Keuringsverslag van een elektrische laagspanning- en zeer lage spanningsinstallatie

NIET CONFORM

Straatnaam Smissestraat
Huisnummer 34
Busnummer
Postcode 9700
Gemeente OUDENAARDE
Land België

Controlebezoek van een huishoudelijke installatie volgens (KB 08/09/2019) - AREI Boek 1- 6.5. en 4.2.4.3.

Afbeelding schakel- en verdeelbord:

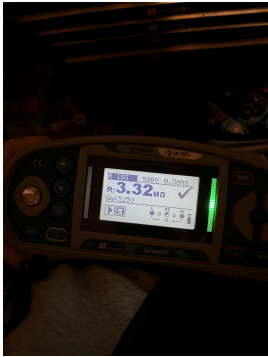
- I1.01 Eéndraadschema van de installatie is niet aanwezig. (Boek 1 Afdeling 2.12 - 2.13 en 3.1.2)
- I1.03 Situatieschema van de installatie is niet aanwezig. (Boek 1 Afdeling 2.12 - 2.13 en 3.1.2)

- I2.03 De continuïteit van equipotentiaalverbindingen en/of beschermingsgeleiders zijn niet gewaarborgd. (Boek 1 Onderafdeling 5.3.5.3.G. en 5.4.3.5) Stopc. Keuken

- I3.07 Een demonteerbaar aansluitstuk (aardingsonderbreker) dient aangebracht te worden in de aardgeleider teneinde de meting van de aardweerstand mogelijk te maken. (Boek 1 Onderafdeling 5.4.3.5.)

- I5.01 De aanduiding van de stroomkringen en/of apparatuur, aansluitklemmen, enz dient aangebracht of vervolledigd te worden. (Boek 1 Onderafdeling 3.1.3.1. en 3.1.3.3.A. en 5.1.6.1)

- I6.01 De differentieelschakelaar aan het begin van de huishoudelijke installatie is niet verzegelbaar. (Boek 1 Onderafdeling 4.2.4.3.)
- I8.07 Leidingen zijn te bevestigen met aangepaste bevestigingsmiddelen. (Boek 1 Onderafdeling 5.2.2. en 5.2.9.)

- I8.13 Het gebruik van kabels van het type VTLmb, LMVVR, COAX, VVT is verboden. (Boek 1 Onderafdeling 5.2.1.2.)
- I8.17 De niet-gebruikte leidingen verwijderen of aan de uiteinden te isoleren. (Boek 1 Onderafdeling 4.2.3.3.b)

- I8.21 Kabeldoorvoeren uit te voeren met wartels of gelijkwaardig bescherming. (Boek 1 Onderafdeling 5.2.6.1.)
- I9.07 Niet alle contactdozen op LS zijn kinderveilig conform NBN C 61-112-1:2017. (Boek 1 Onderafdeling 1.4.2.3. en 5.3.5.2.)

- N17 De aardspreidingsweerstand kon niet gemeten worden. Deze dient bij voorkeur kleiner te zijn dan 30ohm.
- N3 Het is niet uitgesloten dat bij een nacontrole bijkomende inbreuken worden vastgesteld bij voorleggen schema's.
